## 改善箇所説明図

### 不適合内容

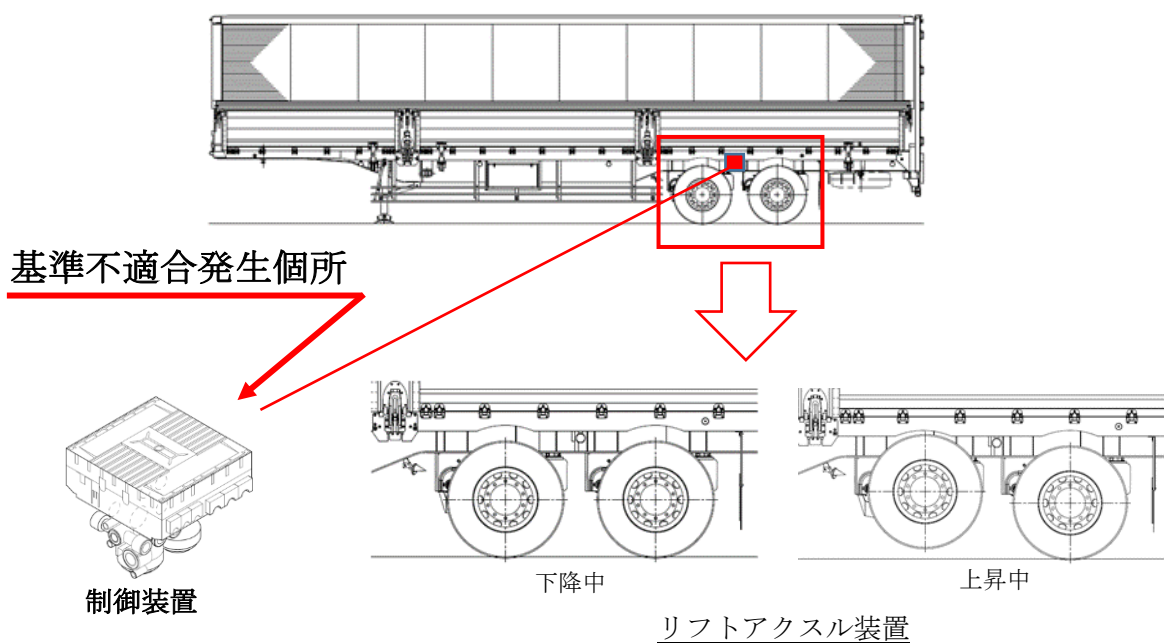
リフトアクスル機能付きトレーラにおいて、リフトアクスルの上昇および、下降動作を開始する圧力値を誤って設定した為、非リフト軸が道路運送車両法の保安基準の許容軸重を超える恐れがある。

トレーラのEBS装置に記憶させている、リフトアクスルの上昇および、下降動作を開始する圧力設定数値を正規の数値に修正する。

作業完了の識別のため、製造銘版付近に赤色丸ステッカーを貼り付ける。
